ACLARACIÓN No. 1

PCDC No. 05-2016-SEAPI-UNAH

“CONSTRUCCIÓN DE LABORATORIO DE FÍSICA Y PLANTA PILOTO DE INNOVACIÓN ALIMENTARIA, CURLP”

FIG.1 Galería de Distribución Gas, Electricidad y Datos

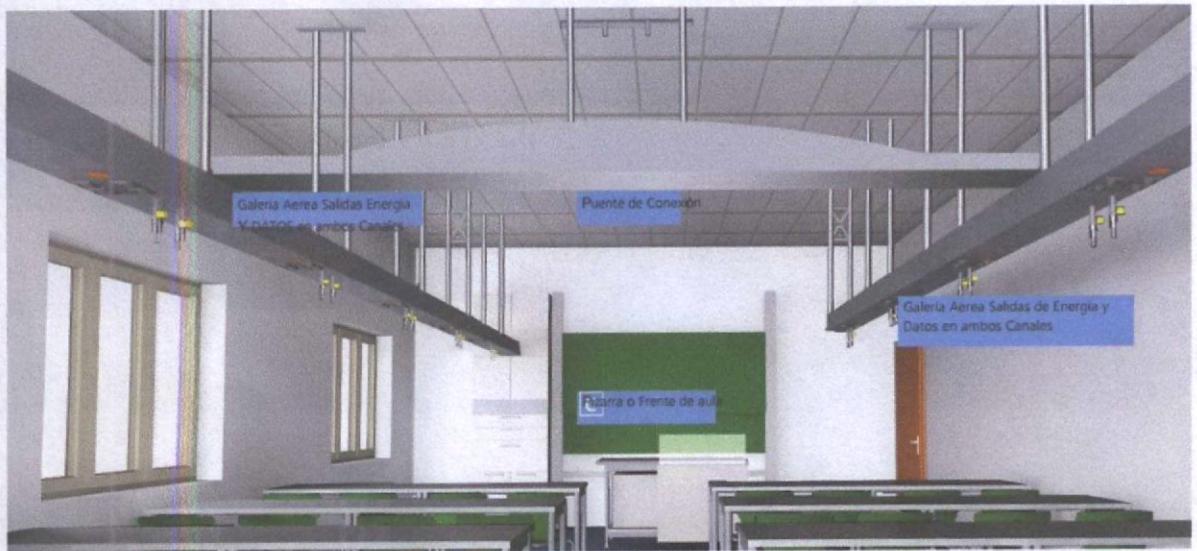
Aclarar el ítem 49.131 del sistema de Distribución Aérea de Gas, Electricidad y Datos. Se requiere más información acerca de este ítem, así como la ubicación en planos y distancias.

R. Para el sistema de Distribución Aérea de Gas, Electricidad y Datos; se debe ofertar una solución de fabricación local de acuerdo a lo indicado en la actividad 49.131 en el formato de oferta y el detalle se encuentra en los planos IE-03, IE-04, IE-07 y IE-08 ubicado en el área de Laboratorio de Física. Debe ser una solución similar o superior a la de la marca WALDNER. Ver Fig1. y Fig2.
